„Výstavba Janáčkova kulturního centra v Brně“

VYSVĚTLENÍ, ZMĚNA NEBO DOPLNĚNÍ ZADÁVACÍ DOKUMENTACE

Vysvětlení zadávací dokumentace č. 1 ze dne 4. 7. 2023

Dotaz č. 2

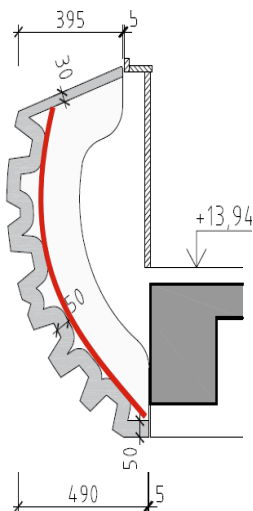
Je možné realizovat betonové skořepiny, u kterých je předpokládáno využití 3D tisku betonu, alternativně také jinou technologií?

U betonových předprsní balkonů se ukázaly technické limity, zejména co se týče rubové strany výrobku a dodržení předepsané tloušťky (viz odpověď č. 4). Jiná technologická alternativa tedy není známa (a proto není ani připuštěna).

Dotaz č. 13

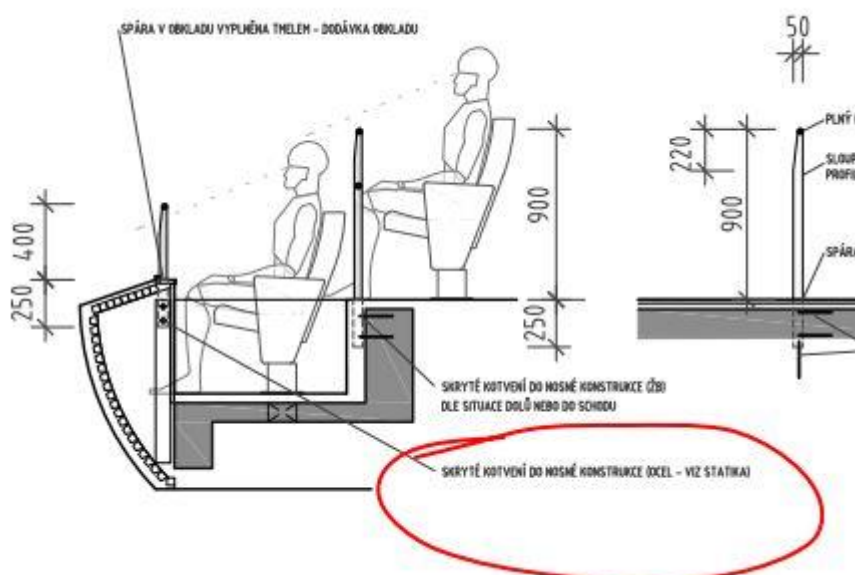
D.1.1806b obsahuje pro Z40 detail (viz obr)

Žádáme o vysvětlení, kde je v rámci „OCEL STATIKA“ vykázána uvedená „NOSNÁ KONSTRUKCE“

Zadavatel uvádí, že ocelová konstrukce je vykázána ve výkresech tvarů pro 3, 4 a 5.NP (*D.1.2.A.11, D.1.2.A.13 a D.1.2.A.15*) – viz. schéma kotvení akustických panelů nad rozpiskou.

Dotaz č. 17

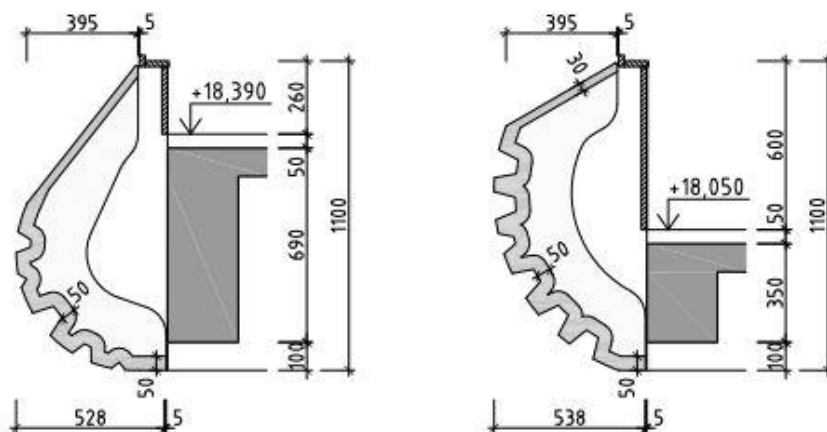
Z/P2.03	Terč pro vymezení dráhy ALU odlitek atyp, vč. formy, vč. kotvení, doplňků a povrch. ú. D+M, podrobněji viz výpis zámečnických výrobků D.1.1.806a	kus	40,00000
Z/P3.03	Terč pro vymezení dráhy ALU odlitek atyp, vč. formy, vč. kotvení, doplňků a povrch. ú. D+M, podrobněji viz výpis zámečnických výrobků D.1.1.806a	kus	40,00000

Text položky odkazuje na D11806a, nicméně popis zde není už vůbec žádný. Žádáme o grafickou přílohu prvku nebo potvrzení, že se jedná v obou případech o prvek dle D11634.

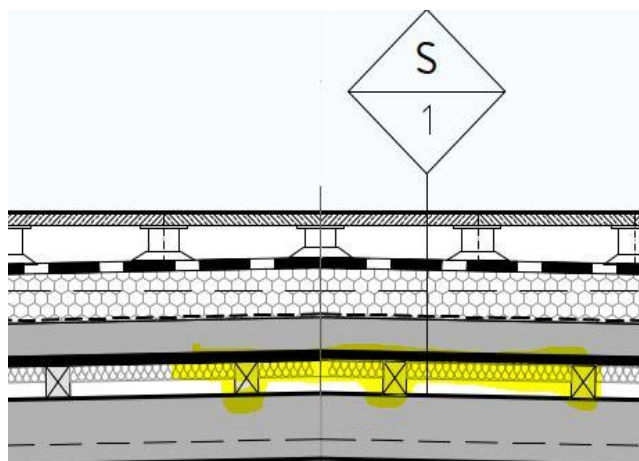
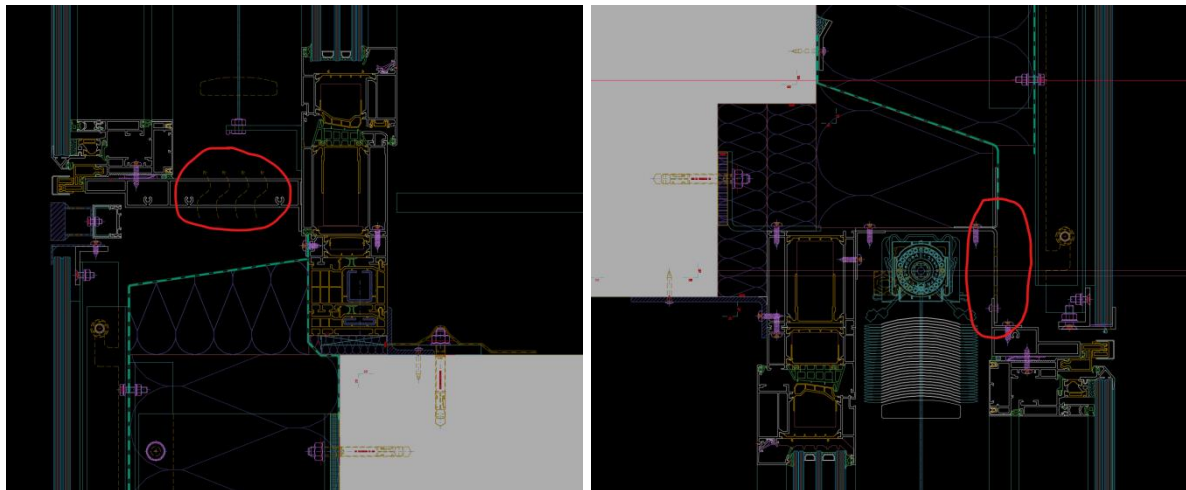
PROVOZNÍ PLOCHÁ STŘECHA (pouze servisní přístup)		
		TRAVERTINOVÁ DLAŽBA NA PODLOŽKÁCH		
		1727,51 M2		
		+29,000

Žádáme o přesnou lokalizaci obou konstrukcí ve stavbě. Ze stávajícího popisu vyplývá, že se jedná o stejné vrstvy v rámci skladby S1-S3. Což dle našeho názoru znamená že jsou tyto konstrukce ve výkazu výměr započítány dvakrát. Žádáme o prověření a event úpravu výkazu výměr.
